## **Добавление 69: Правила № 70**

### **Пересмотр 1 – Поправка 3**

Дополнение 9 к поправкам серии 01 – Дата вступления в силу: 15 июня 2015 года

**Единообразные предписания, касающиеся официального утверждения задних опознавательных знаков для транспортных средств большой длины и грузоподъемности**

Рис. 3а

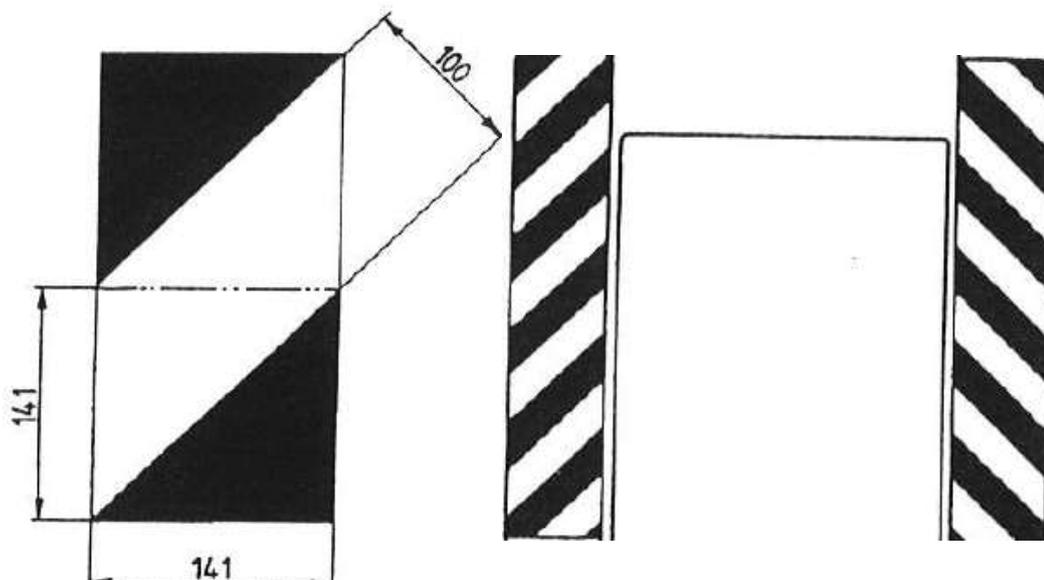
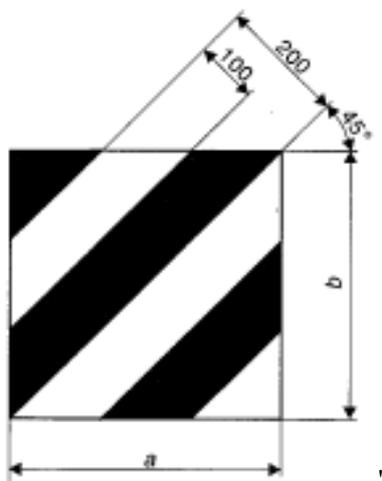
*Приложение 12*, включить новый заголовок (после рис. 2), а также следующие новые рис. 3а и 3б:

"Задние опознавательные знаки (класс 5)

"3.4 ...  
Светоотражающие материалы класса 5 должны состоять из красных и белых диагональных полос шириной 100 мм каждая, которые направлены под углом в 45° наружу и вниз. Базовая стандартная область представляет собой квадрат со стороной 141 мм, разделенный на белую и красную половины, образующий одну стандартную область.

Предписанные формы, схемы и пространственные характеристики устройств класса 5 проиллюстрированы на рис. 3 приложения 12 к настоящим Правилам".
